**ATTIVITA' ISPETTIVA AI SENSI DEL  
DECRETO LEGISLATIVO 152/2006 e s.m.i. - (art. 29-decies)**

# **Acciaieria Arvedi S.p.A.**

Decreto AIA n. 96 dd. 27/01/2016

## **Rapporto Conclusivo delle Attività di Controllo Anno 2017**

Foto 1. Istantanea dell'evento: a sx ripresa dall'esterno, a dx ripresa all'interno del piano di colata.

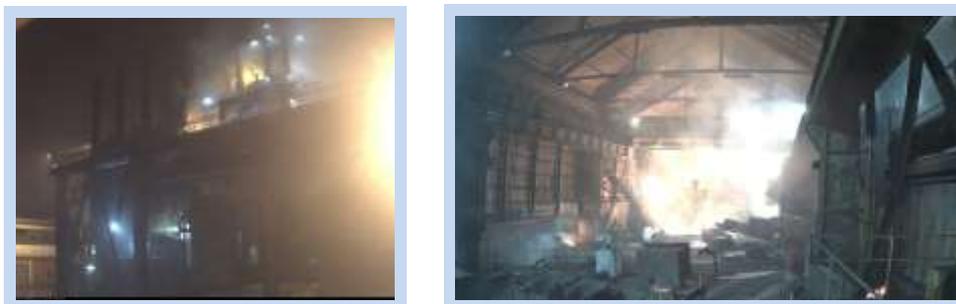
Trattasi di un evento incidentale impiantistico con fuoriuscita di ghisa e loppa liquidi in prossimità del foro di colata dell'altoforno 3 che, venendo a contatto con il velo d'acqua di raffreddamento attorno alla corazza del crogiolo, hanno prodotto una improvvisa emissione di vapore (vedi Foto 1).

Si prende atto delle modalità di gestione dell'evento e degli interventi migliorativi eseguiti che si ritengono adeguati.

Foto 5. Istantanee dell'evento di apertura bleeders rispettivamente delle ore 8:49 e 10:54 del 18/04/2017.

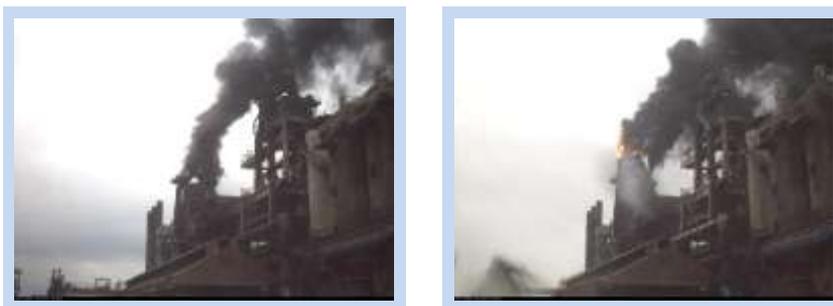
I rumori e le emissioni di fumo nero, molto ben visibili dall'esterno e a cui hanno fatto seguito numerose segnalazioni da parte di privati cittadini, verificatisi nello stabilimento nella mattinata del 18/04/2017, rispettivamente alle ore 8:48 e alle ore 10:53 circa, sono stati causati dall'apertura delle valvole di sicurezza (bleeders) in seguito a delle sovrappressioni che si sono generate nell'altoforno (vedi Foto 5). All'origine delle sovrappressioni c'è stata una anomala "canalizzazione" dei gas di combustione in fase di fermata dell'impianto per interventi di manutenzione, unitamente alla concomitanza di altri fattori tra cui un violento e rapido degrado della discesa della carica con conseguente crollo della temperatura della ghisa e della loppa nella zona del foro di colata.

Come azioni correttive il gestore, oltre a perfezionare le pratiche operative di gestione dell'altoforno, ha comunicato l'intenzione di installare, durante la fermata programmata di settembre 2017, il sistema di gestione ecologica delle sovrappressioni tramite valvole di relief sporco e pulito, cosiddetto di "*bleeder pulito*", che consentirà di ridurre in modo sostanziale (ma non eliminare!) i fenomeni visibili all'apertura delle valvole bleeder, sia in termini di fumosità che di rumorosità..

Si prende atto delle modalità di gestione dell'evento e degli interventi migliorativi eseguiti e di quelli prospettati che si ritengono adeguati.

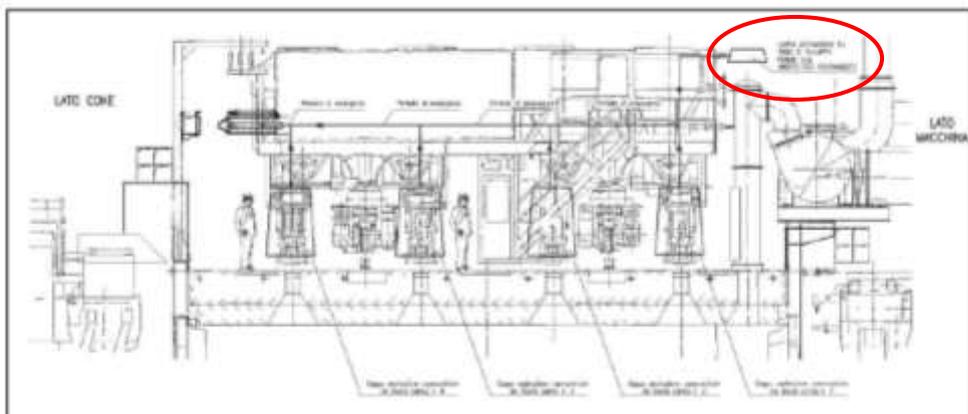
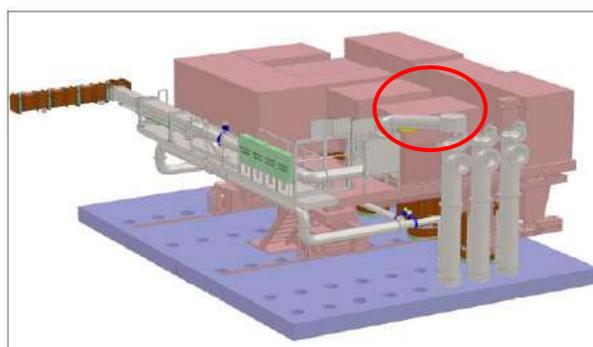
Nel Rapporto conclusivo ARPA FVG del 11/03/2016 (a pag. 2 dell'allegato 5 "*Stato degli interventi realizzati relativi all'aspirazione delle polveri diffuse della Cokeria con attivazione di un nuovo punto di*

emissione E42”) è stato evidenziato che “sulla macchina caricatrice non è ancora presente il presidio di aspirazione in corrispondenza al coperchio del tubo di sviluppo aperto”.

Si osserva che la sua realizzazione era espressamente prevista nei vari documenti presentati da Siderurgica Triestina:

- nella documentazione progettuale presentata dal gestore in data 28/04/2015 ai fini del riesame A.I.A. (pagg.81, 85, figura pag. 86);

E’ in corso un approfondimento tecnico atto a verificare la sua effettiva funzionalità.

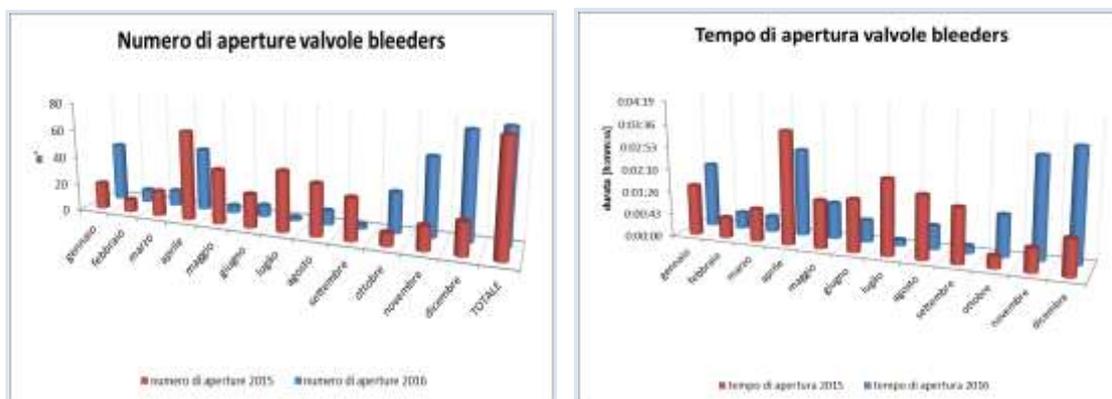
Il gestore ha comunicato nel corso della visita ispettiva che a settembre 2017 è prevista una fermata dell’altoforno per manutenzione programmata durante la quale sono previsti dei lavori all’altoforno, tra cui il rifacimento della bocca e della torre di granulazione loppa previsti nel decreto autorizzativo. Contestualmente verranno apportati degli interventi importanti alla turbina della centrale ex Elettra. Durante la fermata verrà installato il sistema di gestione ecologica delle sovrappressioni tramite valvole di relief sporco e pulito, cosiddetto di “bleeder pulito”, che consentirà di ridurre in modo sostanziale i fenomeni visibili all’apertura delle valvole bleeder, sia in termini di fumosità che di rumorosità.
